Autorité environnementale

Avis délibéré de l'Autorité environnementale concernant la modernisation de la ligne ferroviaire Calais-Dunkerque (62-59)

n°Ae: 2011-94

La situation de référence

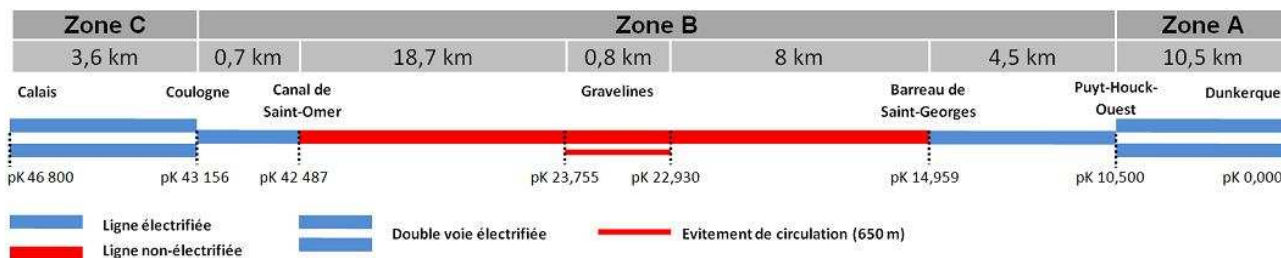
La situation de référence présentée dans le schéma ci-dessous est légèrement différente de la situation actuelle du fait qu'elle prend en compte l'électrification de la voie entre le point kilométrique (pK) 10,5 et la bifurcation de Coupvent au pK³ 14,959 qui sera réalisée en dehors de ce projet, du fait de la modernisation du port de Dunkerque.
